Modulo per la presentazione delle osservazioni per i piani/programmi/progetti sottoposti a procedimenti di valutazione ambientale di competenza statale

ID: Codice procedura (ID_VIP/ID_MATTM):10844

Impianto per la produzione di energia elettrica da fonte eolica, costituito da 6 aerogeneratori della potenza complessiva di 37,2 MW, un sistema di accumulo da 25 MW e relative opere connesse in località "Rempillo" nel comune di Pitigliano (GR).

ALLEGATO alle OSSERVAZIONI all' IMPIANTO EOLICO denominato REMPILLO nel COMUNE di PITIGLIANO (GR). Composto da n. 5 immagini e n. 5 pagine

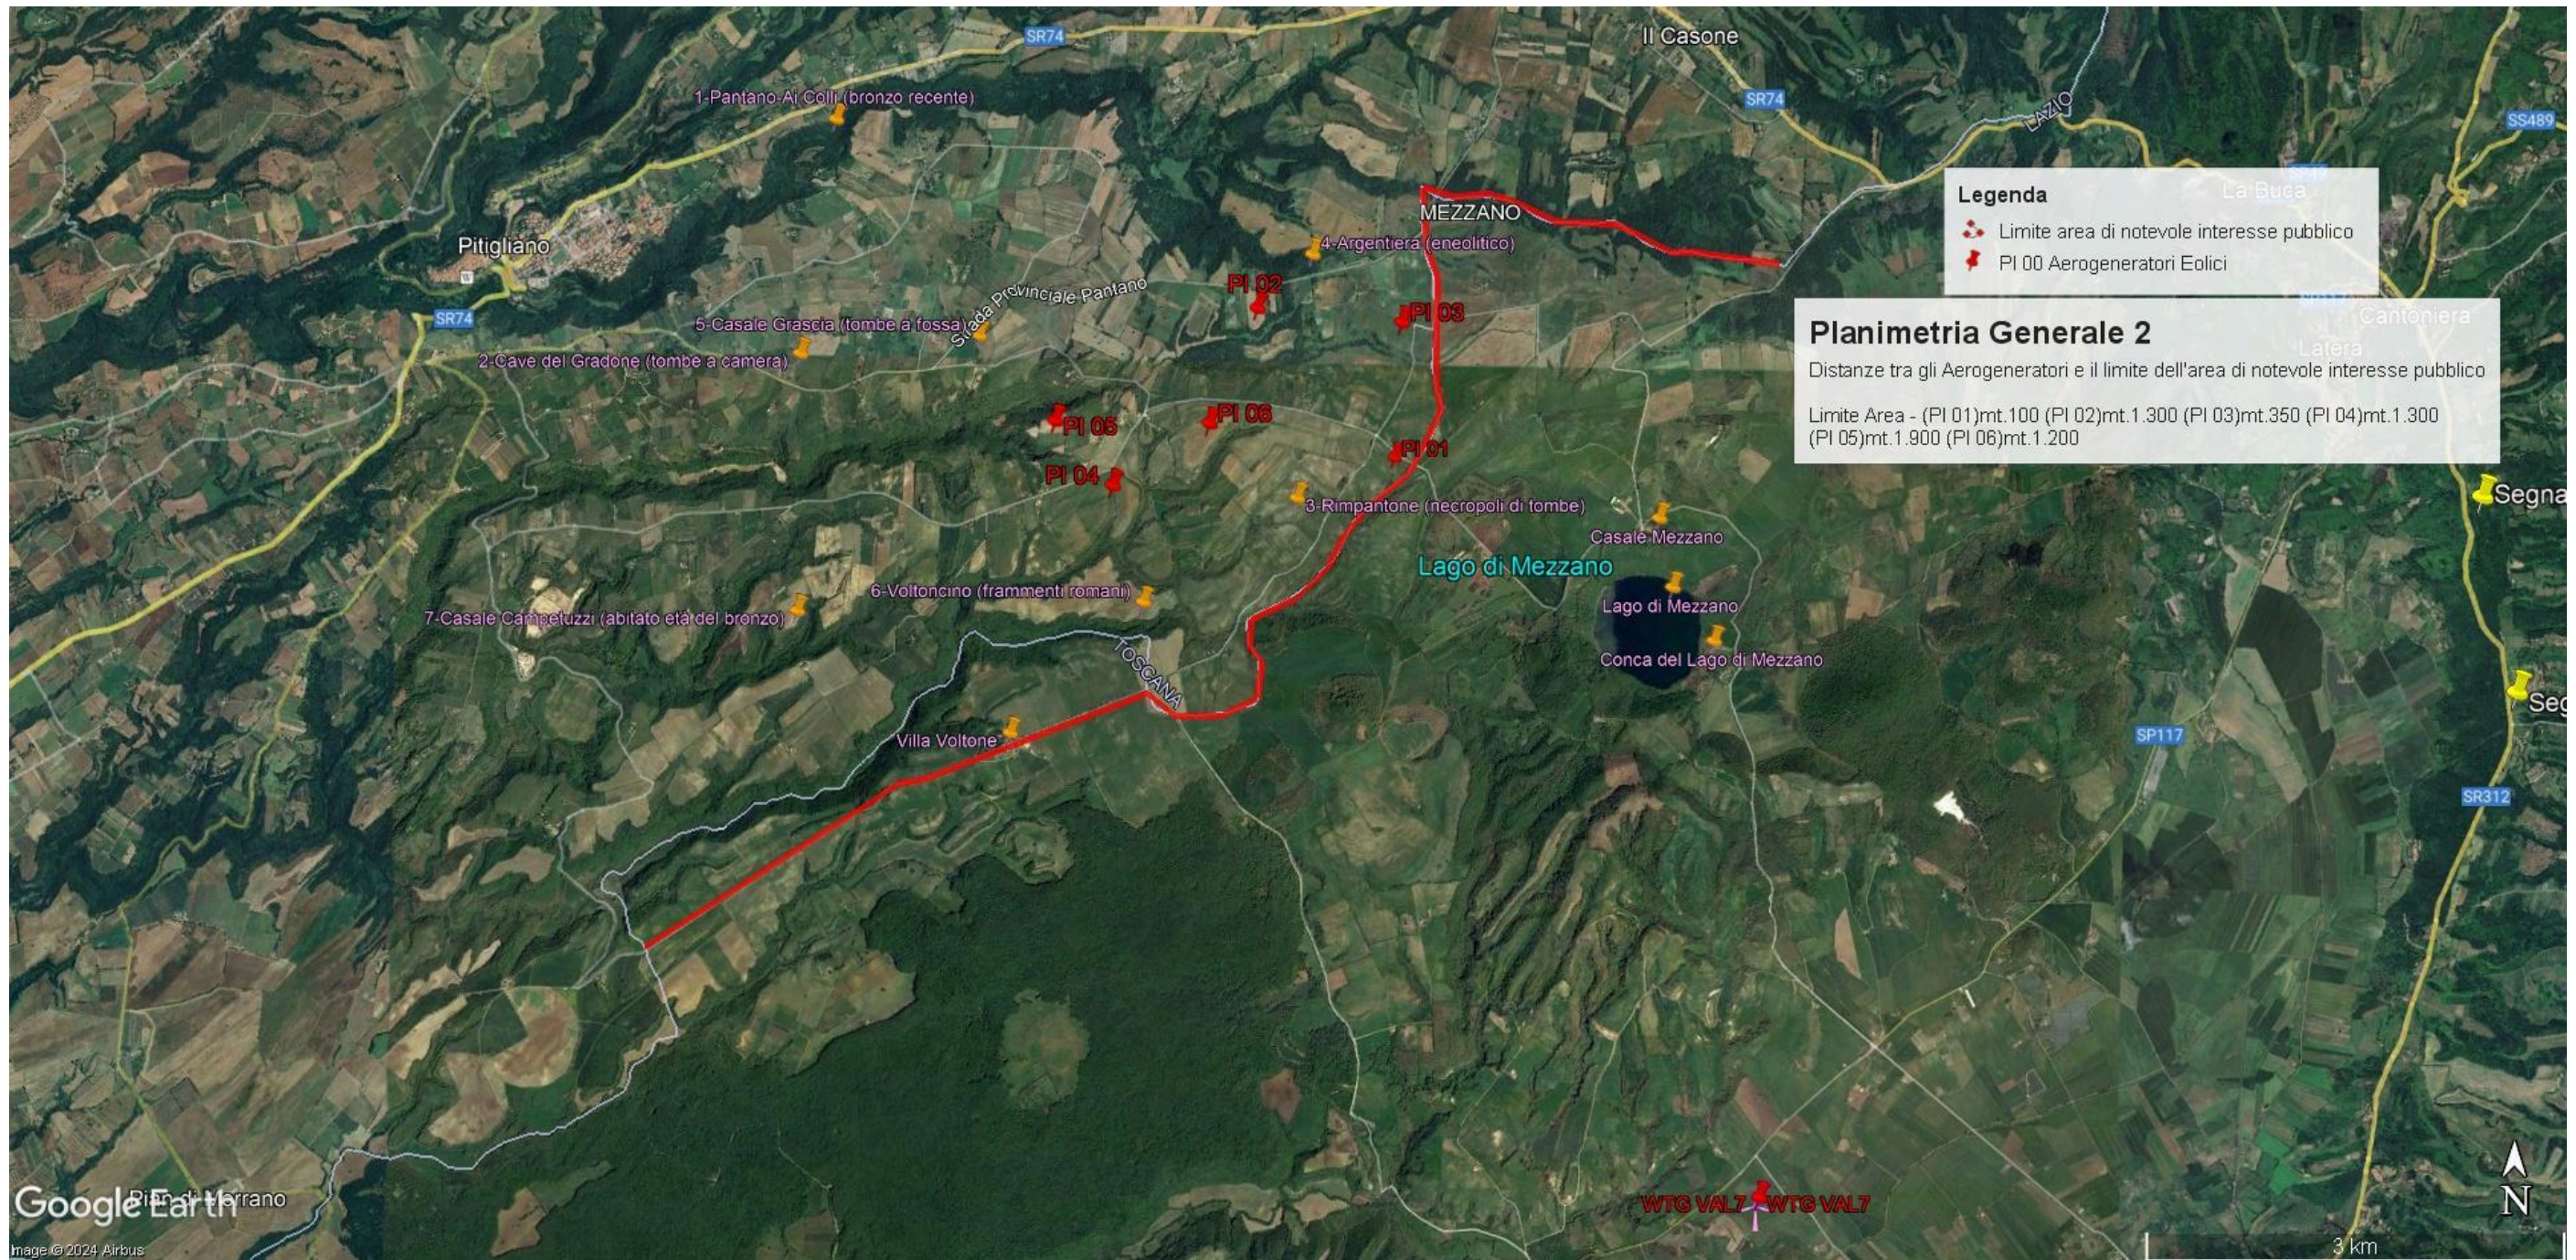
Come già evidenziato i 6 aerogeneratori si trovano ad una distanza relativamente breve rispetto alle abitazioni e una in particolare si trova a poco più di 200 metri dalla strada provinciale Pantano e un'altra vicino ad una strada “sterrata” ma ben mantenuta e quindi percorsa a piedi e in macchina. E' noto che possono verificarsi rotture della lama in rotazione o di pezzi della stessa e a volte

dimenticare che un aerogeneratore verrebbe collocato a poco più di 200 metri dalla strada provinciale Pantano e un altro vicino ad una strada sterrata ma ben mantenuta e quindi usata. Per questo ulteriore motivo legato all'incolumità delle persone, chiediamo che venga espresso parere contrario alla realizzazione dell'impianto eolico "Rempillo".

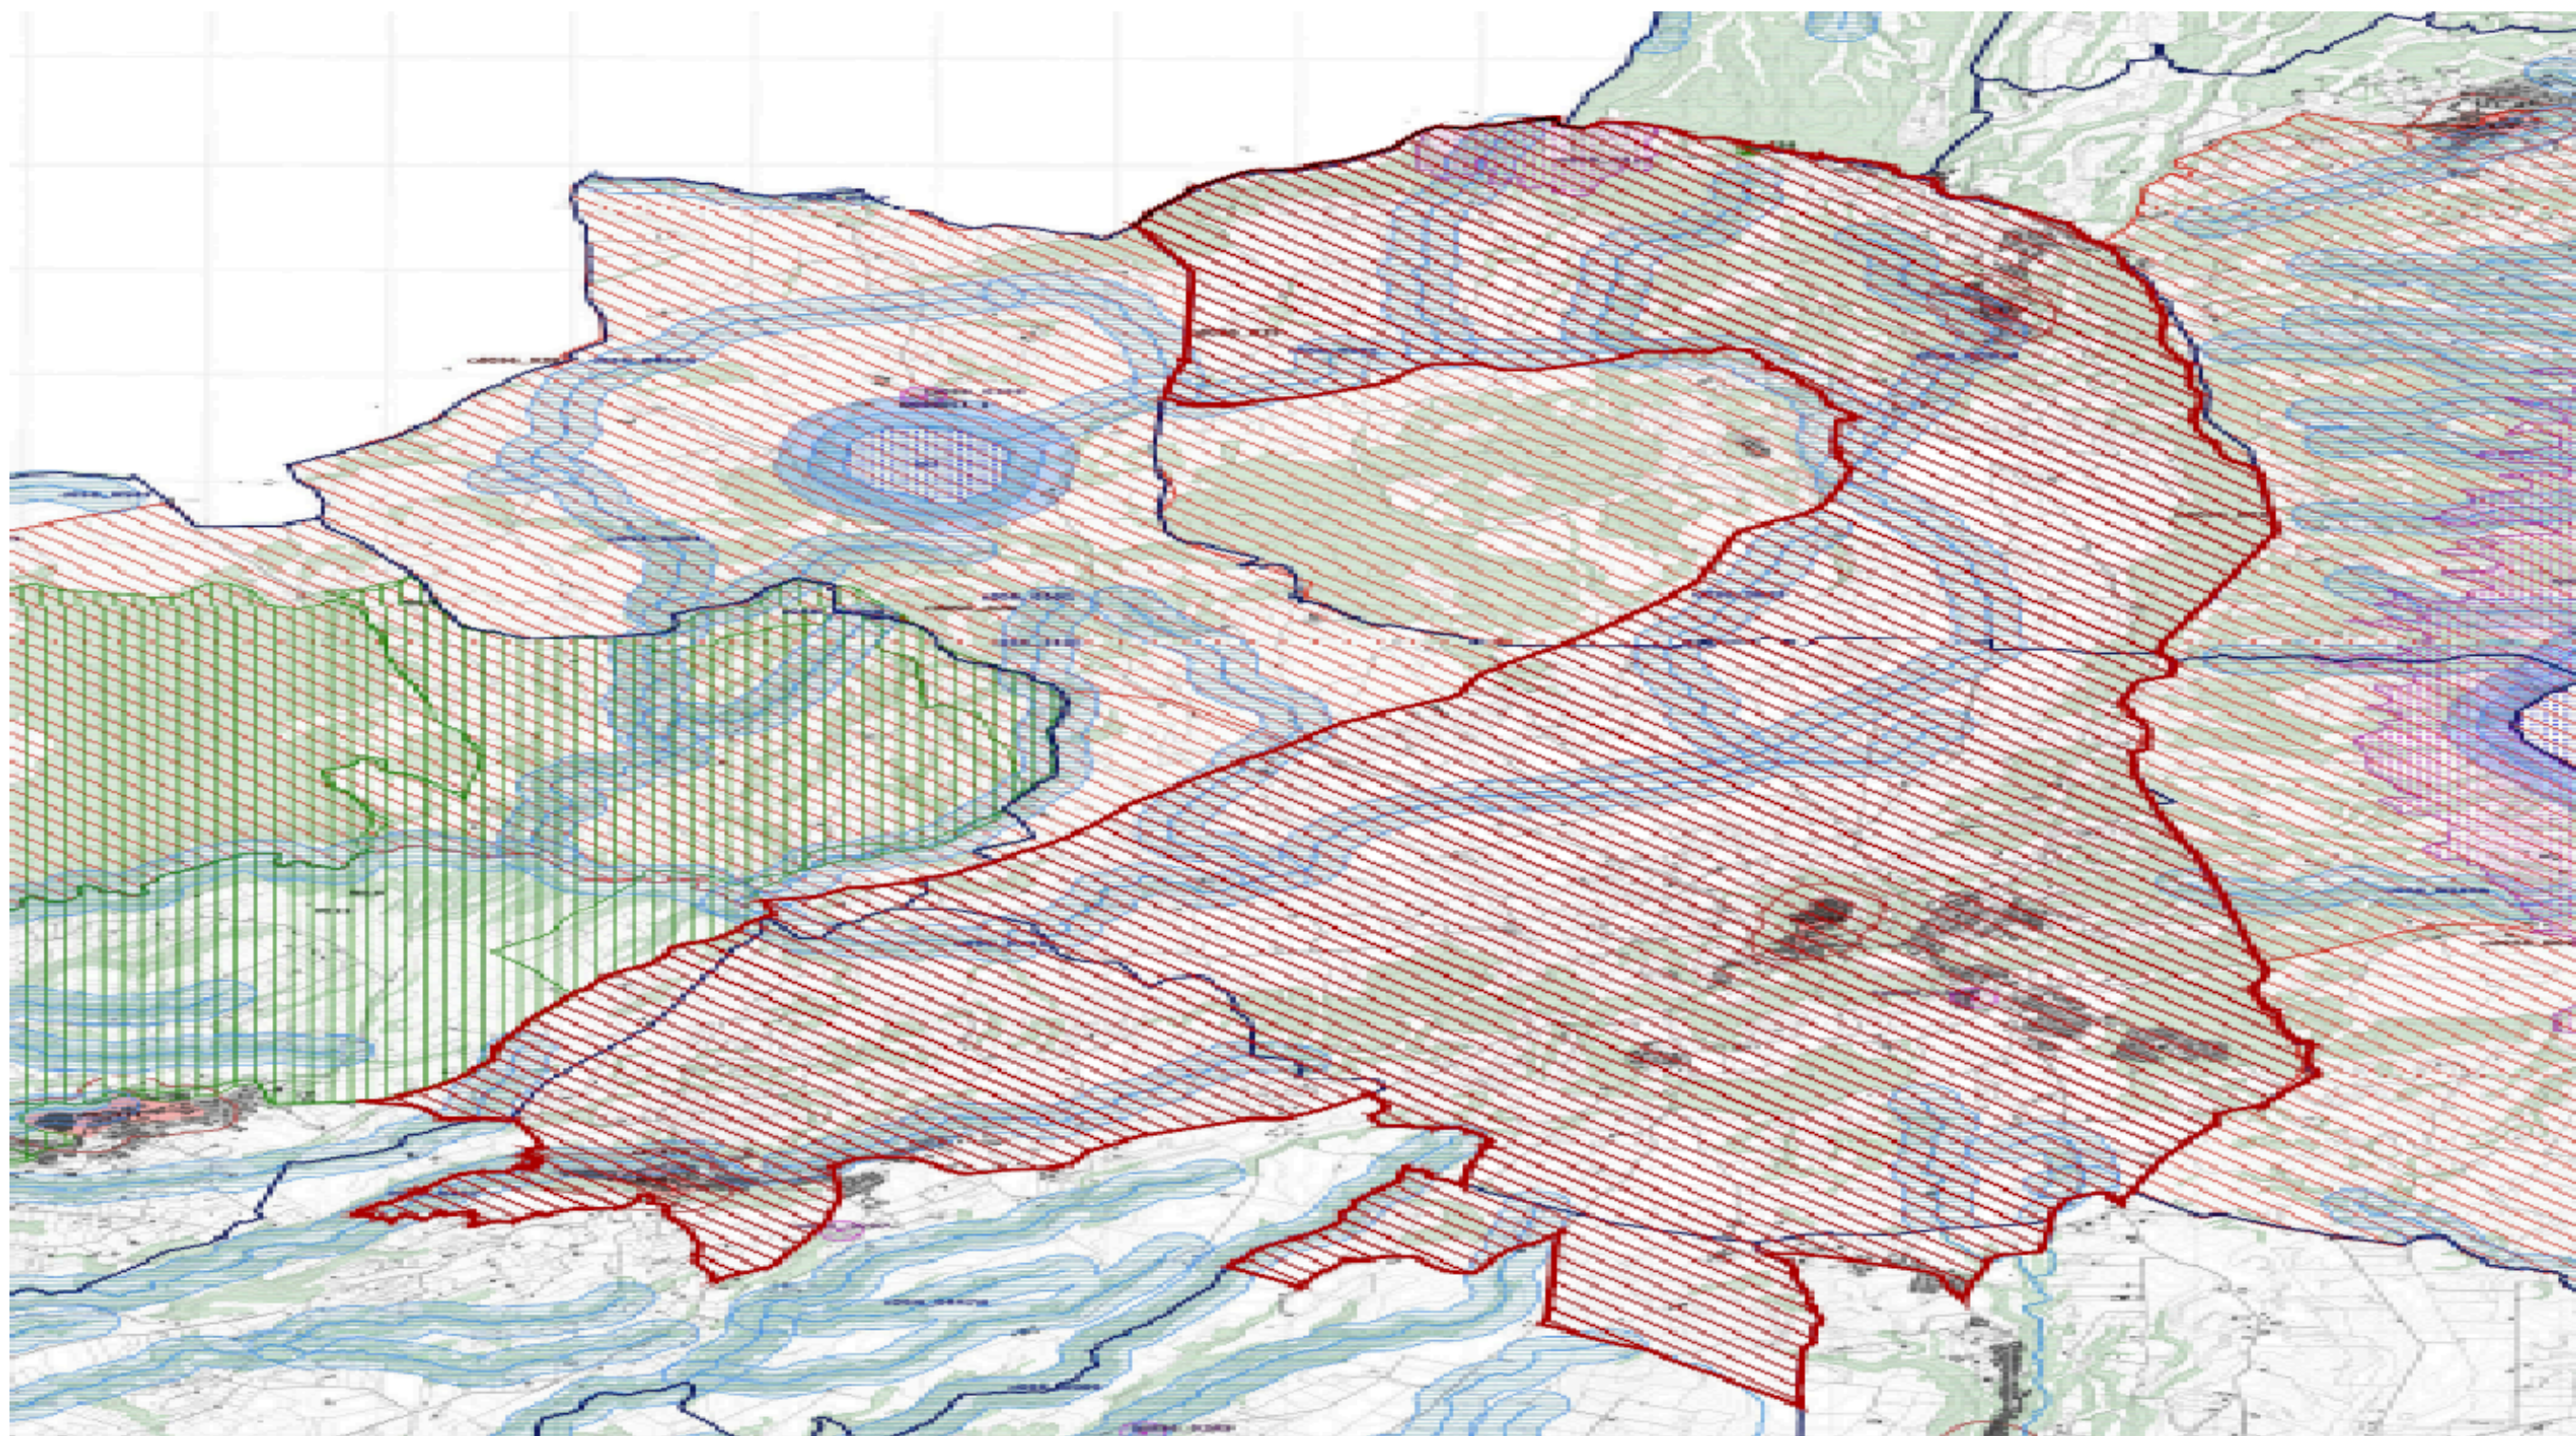
- 1) **OSSERVAZIONE N. 1 : AREA dell'IMPIANTO EOLICO NON IDONEA ai sensi dell'art. 20 com. 8 lettera c quater del Decreto Legislativo n. 199/2021 e ss.mm.ii.**
- 2)
- 3) **PREMESSA: Normative e Giurisprudenza amministrativa.**

In sintesi, visti l’art. 20 comma 8 lettera c) quater del D.Lgs n 199/2021 e le Linee guida nazionali appena citate, considerato l’enorme impatto dell’impianto eolico industriale denominato “Rempillo” sulla zona paesaggistica di notevole interesse pubblico ben individuata nelle immagini n.1 e n. 2 e sui Beni Culturali evidenziati nell’ immagine n. 3 dell’Allegato alle presenti Osservazioni, per la collocazione delle pale P04 e P05 direttamente all’interno del perimetro di un’area archeologica e per gli impatti anche sull’area intermedia e vasta dei pregiati territori laziali della Tuscia settentrionale e in particolare di quelli del pitiglianese ricco di emergenze agricole, naturalistiche, storiche e archeologiche del periodo etrusco ma non solo, si chiede che venga negata l’autorizzazione all’ insediamento dell’impianto eolico denominato “Rempillo”.
